改善箇所説明図

ブレーキキャリパー（前）

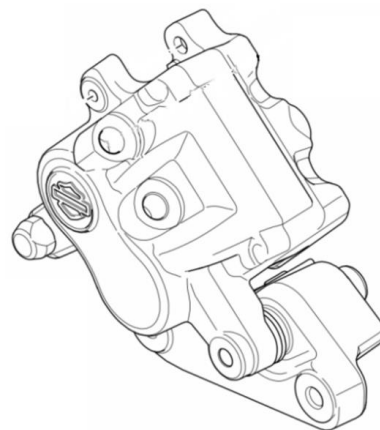
ブレーキキャリパーにおいて、ピストンボア部の金属表面処理が不適切なため、表面に腐食が発生するものがある。そのため、腐食したピストンボア部分が抵抗となり、キャリパーピストンの動きを制限し、ブレーキの戻りが悪くなり、最悪の場合、制動力が完全に解除できないおそれがある。

全車両、前後ブレーキキャリパーを対策品に交換する。
